Grillhalterung aus Keramik in Mikrowellen-Kompaktgeräten

Um Probleme bei der Grillhalterung zu lösen, gibt es nun ein Kit mit einer verbesserten Grillhalterung aus Keramik und einem Splint, um beschädigte Teile leichter austauschen zu können. Das Kit hat die ET-Nr. 528912.

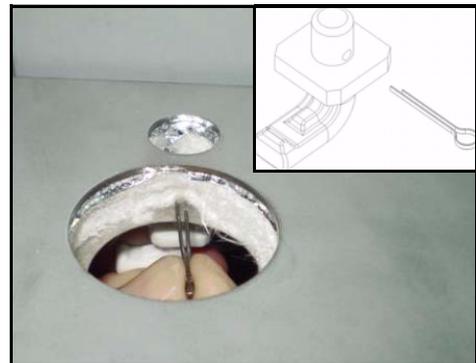
Dieses Kit ist austauschbar in allen Mikrowellen-Kompaktgeräten auf dem Markt.

1. Entfernen Sie das obere Gehäuse.
2. Entfernen Sie den inneren Luftkanal.
3. Entfernen Sie die Lampenfassung.
4. Setzen Sie die neue Grillhalterung in die vorhandene Öffnung an der Decke des Garraums.

5. Durch die Lampenfassung setzen Sie nun den Splint in die Öffnung.

6. Drehen Sie die Keramikhalterung um 180° und spreizen Sie den Splint auseinander.
7. Bauen Sie die Lampenfassung und den Luftkanal wieder ein und setzen Sie das obere Gehäuse wieder auf.
